Comisión Nacional  
de Hidrocarburos

**Opinión Técnica**  
**Modificación del Anexo 1 de los**  
**Títulos de las Asignaciones:**

**AE-0021-M-Okom-04**  
**AE-0027-Xulum-Ayín-02**

Septiembre de 2016

**Figura 2.** Propuesta de modificación del área de las Asignaciones AE-0018-Okom-01, AE-0021-M-Okom-04 y AE-0027-Xulum-Ayín-02.

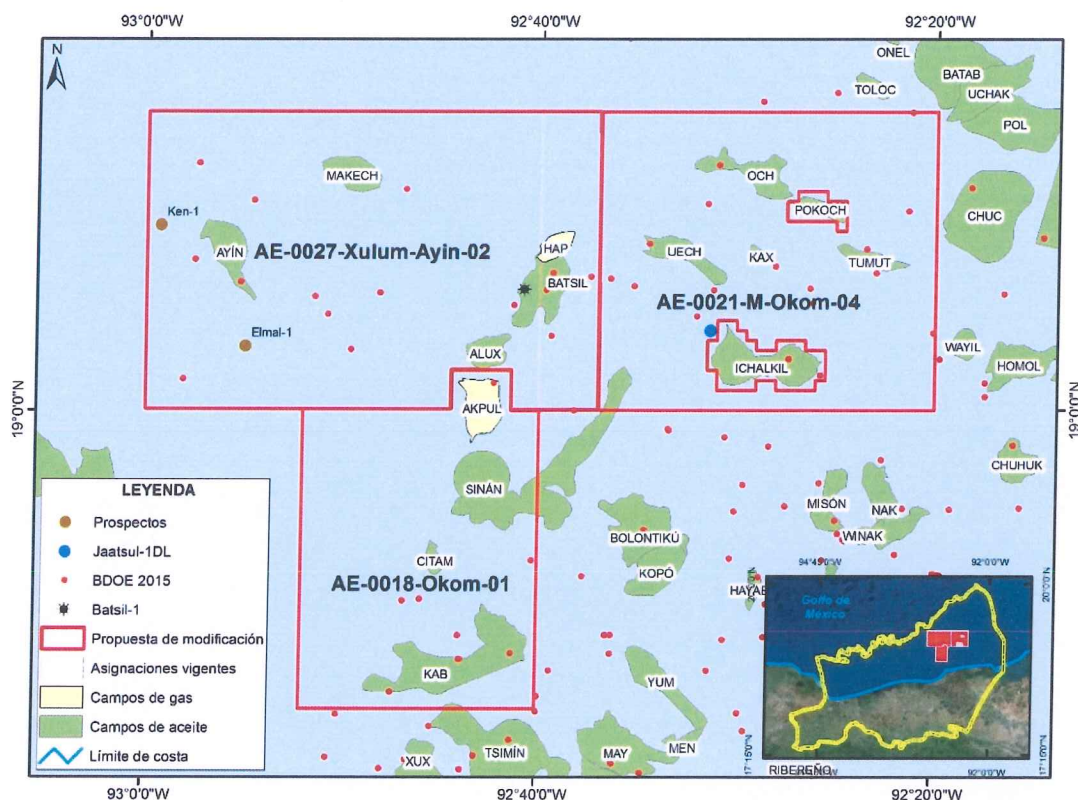
Pemex solicitó a la Secretaría la modificación de los polígonos establecidos en los Títulos de Asignación dentro de su Anexo 1. Dichos ajustes corresponden a la reducción, en 145 km<sup>2</sup> del área de la Asignación AE-0021-M-Okom-04 en su extremo occidental, en favor de una ampliación del área de la Asignación AE-0027-Xulum-Ayín-02 en su extremo oriental (figura 2).

Al promover estas modificaciones, la motivación de Pemex consiste esencialmente en incluir completamente el campo Batsil en la Asignación AE-0027-Xulum-Ayín-02, de manera tal que resulte posible continuar a corto y mediano plazo con las actividades de exploración y, eventualmente evaluación y desarrollo, con un enfoque integral en toda la estructura del campo. De acuerdo con la Secretaría, este esquema resultaría fortalecido si se incorporan, además del Campo Ayín, los campos actualmente inactivos que se encuentran en el área de la Asignación: Makech, Hap y Alux, todos con un volumen original estimado 3P de 261.8 mmbpce. Para los Campos Ayín y Batsil se estima un volumen original remanente de 1,114 mmbpce. En coincidencia con la Secretaría, estos campos podrían ser desarrollados bajo un modelo tipo clúster que integre trabajos de exploración y de extracción en toda el área de la Asignación, definiendo claramente los objetivos geológicos, sin restricción en la columna geológica. Por lo tanto, en el sector SE de la Asignación AE-0027-Xulum-Ayín-02,

Con este concepto, se considera conveniente también incluir la unidad estructural completa del Campo Akpul en las Asignación AE-0018-Okom-01 (figura 2), de cuya ampliación resultaría un área de 603 km<sup>2</sup>, de tal manera que se genere eventualmente otra oportunidad de clúster en esta Asignación que se definiría más adelante por el propio Pemex.

Luego entonces, la modificación de áreas de las Asignaciones AE-0018-Okom-01, AE-0021-M-Okom-04 y AE-0027-Xulum-Ayín-02 resulta procedente, toda vez que permitiría la inclusión en su totalidad los campos Batsil y Akpul en sus correspondientes Asignaciones, de tal suerte que haría posible su migración en corto plazo a un Contrato para Exploración y Extracción, con los beneficios que para el Estado esto representa.

**Figura 4.** Campo Batsil en el contexto de la localización en las asignaciones AE-0018-Okom-01, AE-0021-M-Okom-04 y AE-0027-Xulum-Ayín-02.

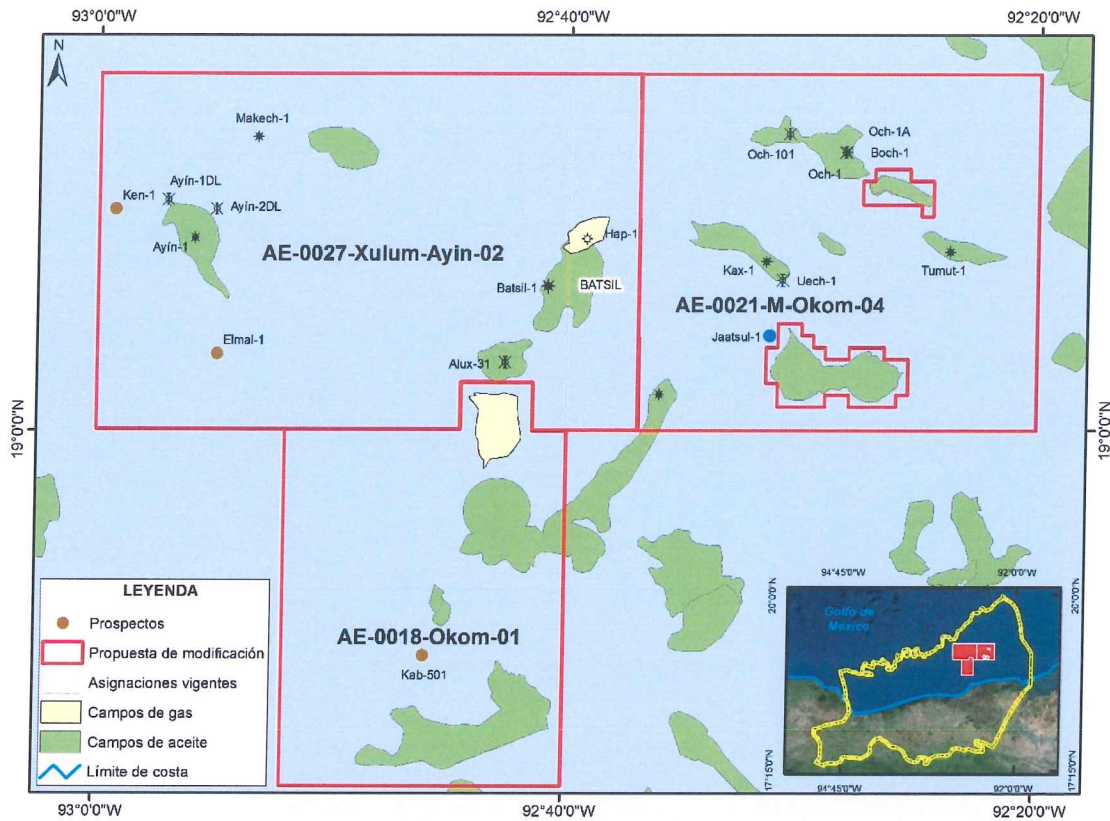
El campo Batsil fue descubierto con la perforación del pozo Batsil-1 en 2014 y la terminación del mismo en 2015. De acuerdo a la configuración realizada por Pemex, el campo se extiende en las dos Asignaciones en comento (figura 4).

Figura 5. Mapa estructural de la cima del Cretácico y recursos asociados al área Batsil.

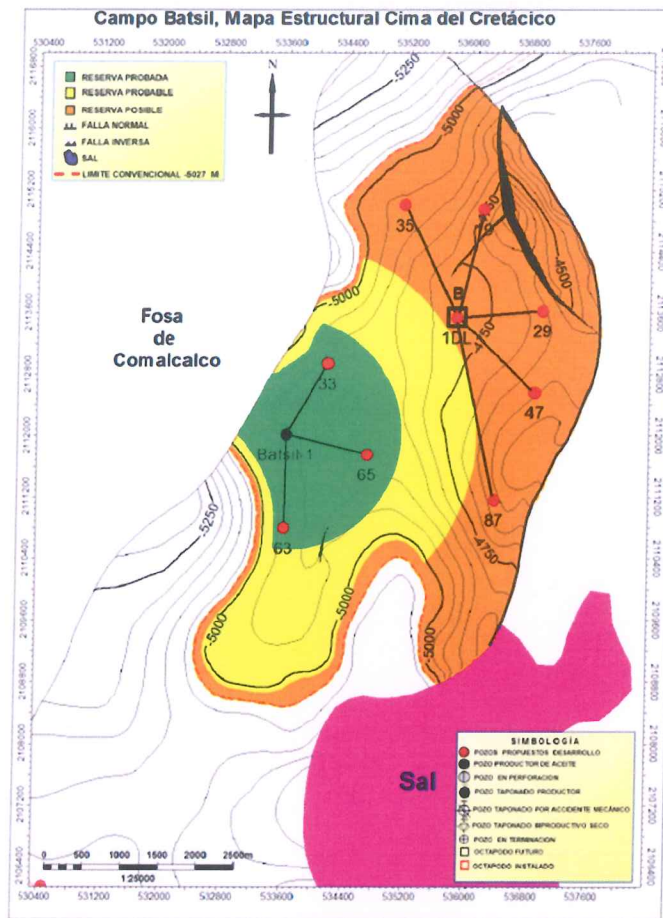
El pozo Batsil-1 se encuentra ubicado al Oeste de la estructura geológica, a partir de cual se delimitó una zona probada de alto interés con reserva 1P. Asimismo, de acuerdo con la interpretación geológica se define una zona asociada de reserva 2P y una zona de interés prospectivo relacionada con reserva 3P (figura 5). La delimitación previa de este campo se confirmaría con la perforación del prospecto Batsil-1DL.
